# 改善箇所説明図

## 基準不適合部位

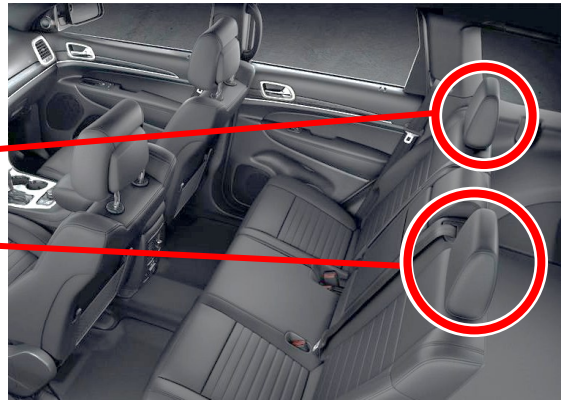
2列目左右シートのヘッドレストにおいて、製造工程が不適切なため、折り畳み機構が適切に作動しないものがある。そのため、当該シートの背もたれを折り畳んだ状態から元に戻す際に、ヘッドレストが正しい位置に固定できず、保安基準に適合しないおそれがある。

全車両、当該ヘッドレストの折り畳み機構を点検し、正しい位置に確実に固定できないものは、ヘッドレストを良品に交換する。
